ЈАВНО ПРЕДУЗЕЋЕ „ЕЛЕКТРОПРИВРЕДА СРБИЈЕ“ БЕОГРАД
ОГРАНАК ХЕ ЂЕРДАП
Трг краља Петра бр. 1
Кладово
Број: 01.01.-345446/56-2018

На основу чл. 54. и 63. Закона о јавним набавкама („Службени гласник РС”, бр. 124/2012, 14/2015 и 68/2015), Комисија за јавну набавку број ЈН/2000/0283/2018, за набавку добара: Машински материјал за потребе ревитализације, на захтев заинтересованог лица, даје

ДОДАТНЕ ИНФОРМАЦИЈЕ ИЛИ ПОЈАШЊЕЊА
У ВЕЗИ СА ПРИПРЕМАЊЕМ ПОНУДЕ
ЗА ЈН/2000/0283/2018

ПРИЛОГ БР. 1

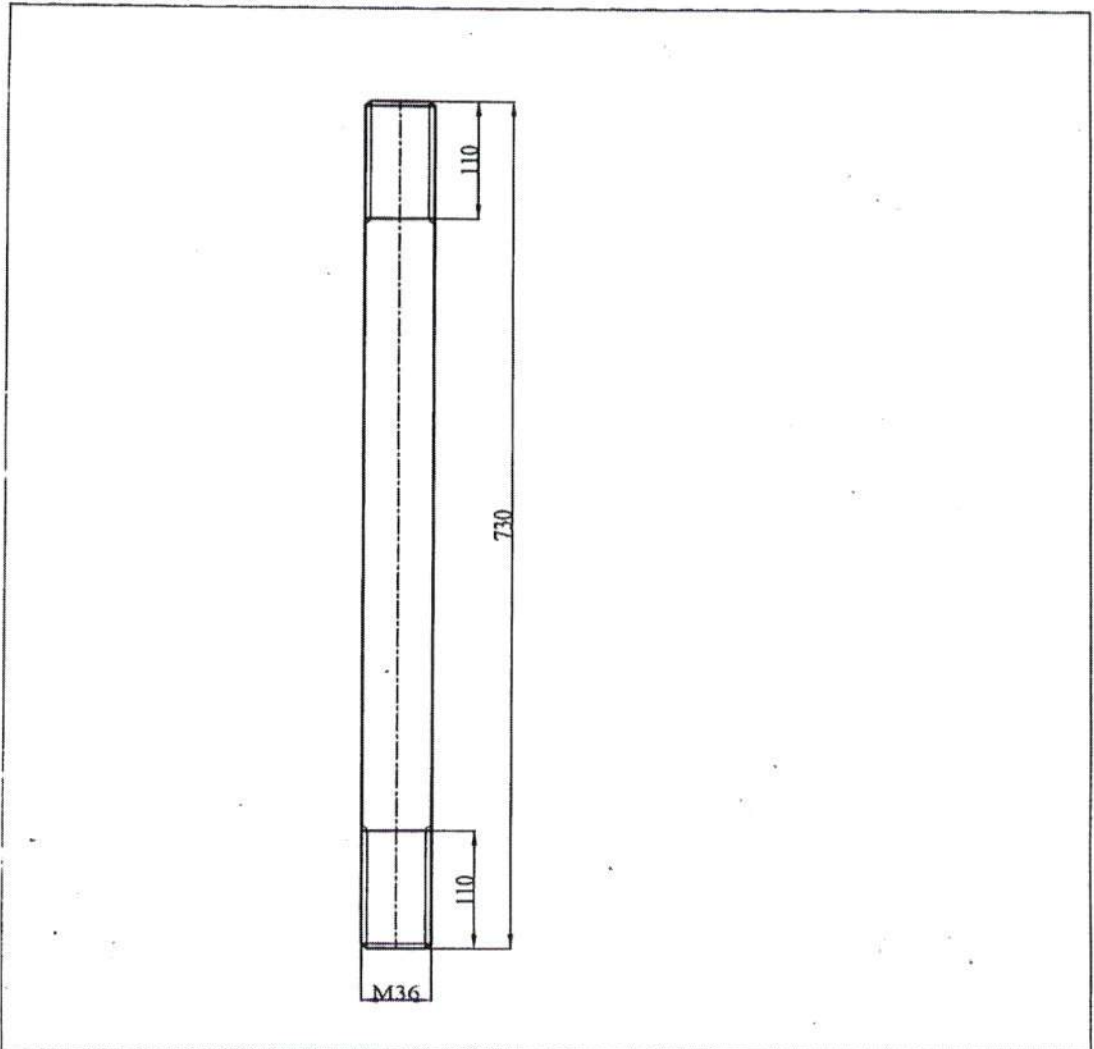
„Za poziciju A-9.25 Vijak goli M36x730 nije naveden standard izrade niti je dostavljen crtez. Molimo Narucioca da dostavi neki podatak na osnovu kog bi smo mogli dati adekvatnu ponudu.“

Понуђач вероватно мисли на позицију Б-9.25 где се тражи „Вијак голи М36х730; Материјал Č.1531; Заштита GAL ZN“ јер позиција „А-9.25“ не постоји. Наручилац доставља у прилогу бр. 1 цртеж број IV-22-1-10Е.
